RELATÓRIO DE VISITA E INSPEÇÃO À EMEB DIAMANTINO RIBEIRO PEREIRA

Aos 30 dias do mês de junho do ano de 2026, eu, Edson Clayton Diniz dos Santos Junior, na qualidade de Presidente do Conselho de Alimentação Escolar do município de Guará/SP, realizei uma visita técnica de inspeção à EMEB Diamantino Ribeiro Pereira, com o objetivo de verificar as condições de armazenamento, preparo e fornecimento da alimentação escolar, bem como as condições das instalações destinadas à cozinha, estoque e refeitório.

Imagem 5

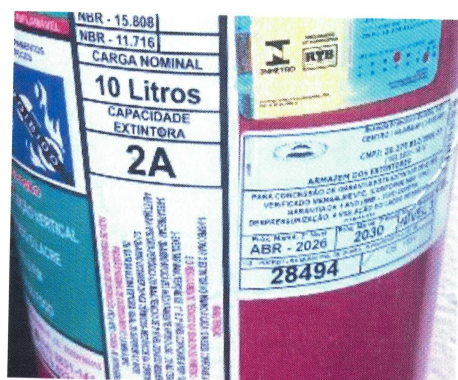
Foi constatado que o extintor de incêndio localizado na unidade encontrava-se com o prazo de validade vencido na data da visita. Recomenda-se que seja providenciada sua imediata manutenção ou substituição, garantindo sua plena condição de funcionamento em eventuais situações de emergência.

Imagem 7

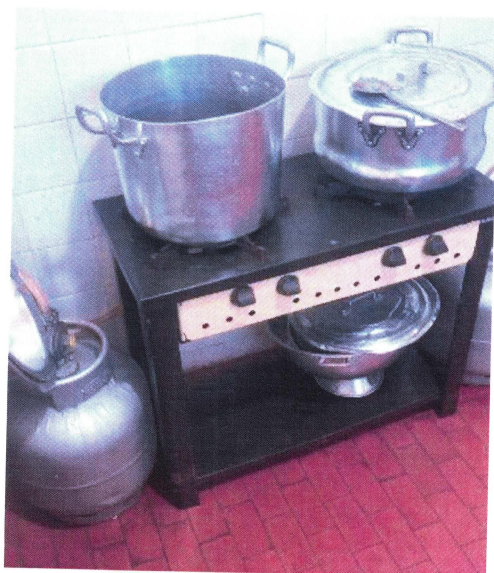
Observou-se ainda que o recipiente de **Gás Liquefeito de Petróleo (GLP)** encontra-se instalado no interior da cozinha. Considerando as boas práticas de segurança, recomenda-se avaliar a possibilidade de instalação de uma central de GLP em área externa, reduzindo os riscos inerentes ao armazenamento de combustível próximo às áreas de preparo dos alimentos.
